# ZENTRALER VERKNÜPFUNGSBEREICH BAHNHOF / TAXI / BUSBAHNHOF

**KONZEPTPLAN BAHNHOFSVORPLATZ  
BEREICH TAXI- ZOB**  
**GRUNDRISS VAR. B M. ca. 1:200, 11/11/2024**  
**FWS / DISKUSSIONSGRUNDLAGE**

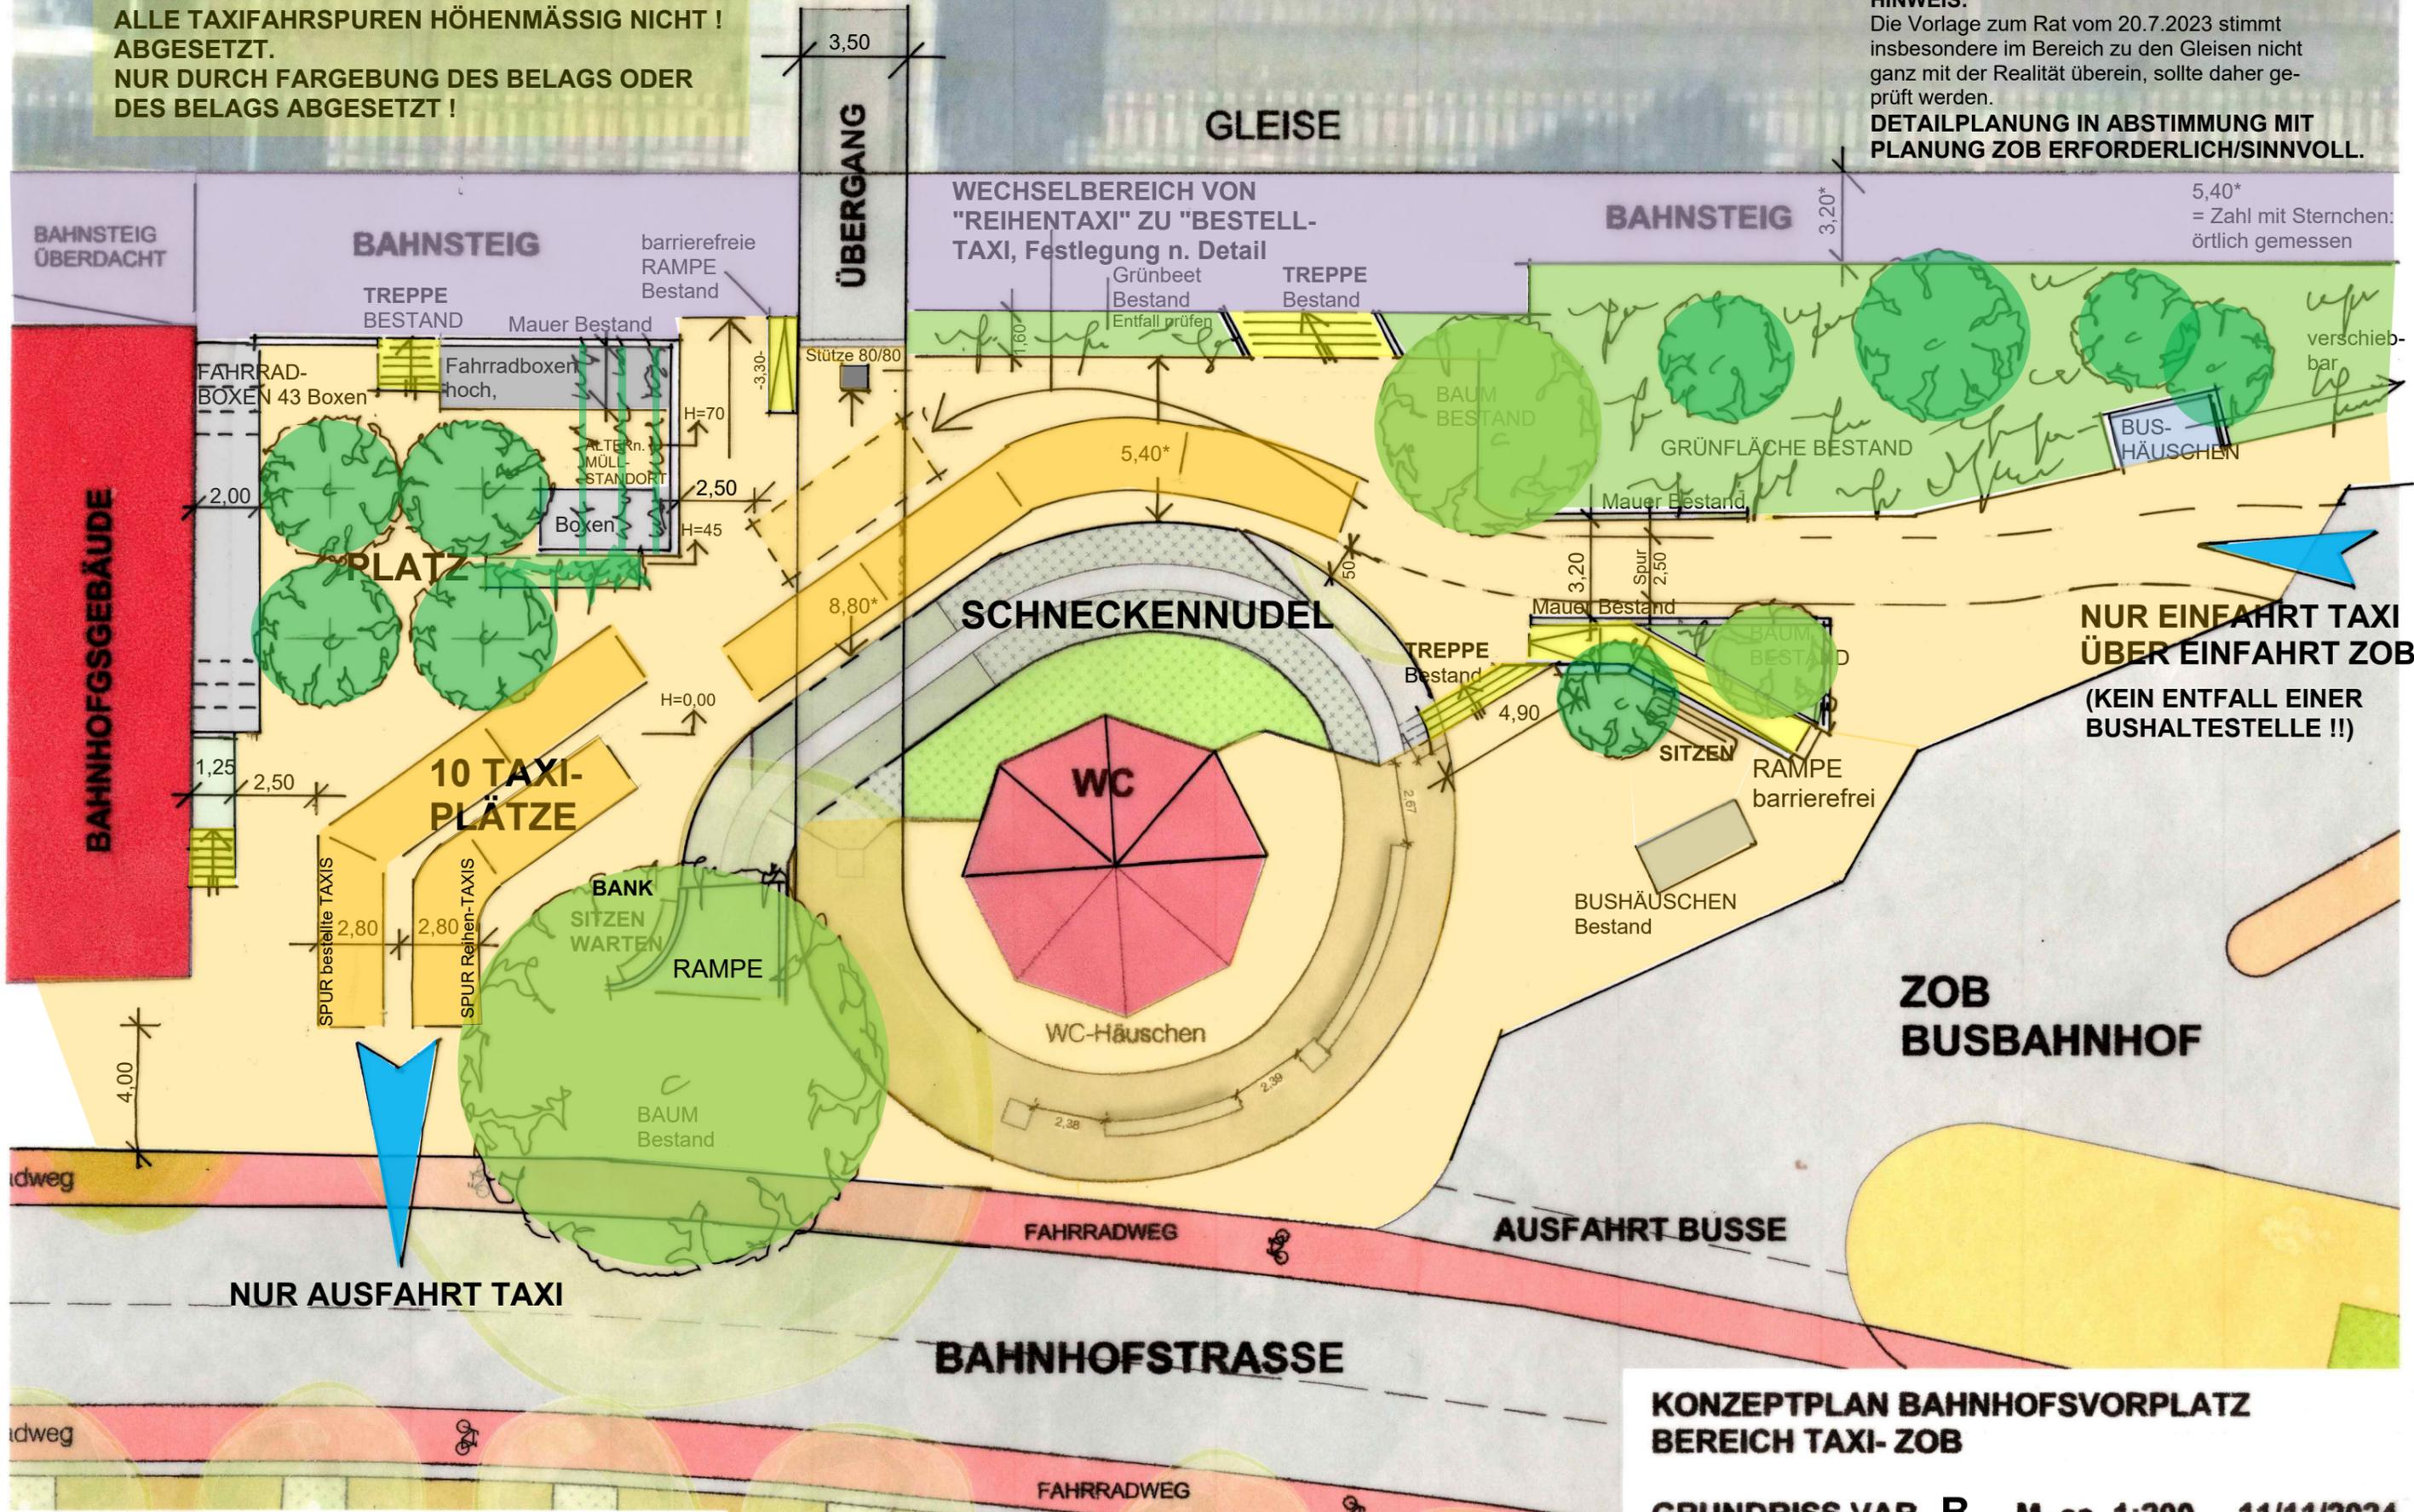
ALLE TAXIFAHRSPUREN HÖHENMÄSSIG NICHT!  
ABGESETZT.  
NUR DURCH FARBEBUNG DES BELAGS ODER  
DES BELAGS ABGESETZT!

**HINWEIS:**  
Die Vorlage zum Rat vom 20.7.2023 stimmt  
insbesondere im Bereich zu den Gleisen nicht  
ganz mit der Realität überein, sollte daher ge-  
prüft werden.  
**DETAILPLANUNG IN ABSTIMMUNG MIT  
PLANUNG ZOB ERFORDERLICH/SINNVOLL.**

**NUR EINFAHRT TAXI  
ÜBER EINFAHRT ZOB  
(KEIN ENTFALL EINER  
BUSHALTESTELLE !!)**

**NUR AUSFAHRT TAXI**
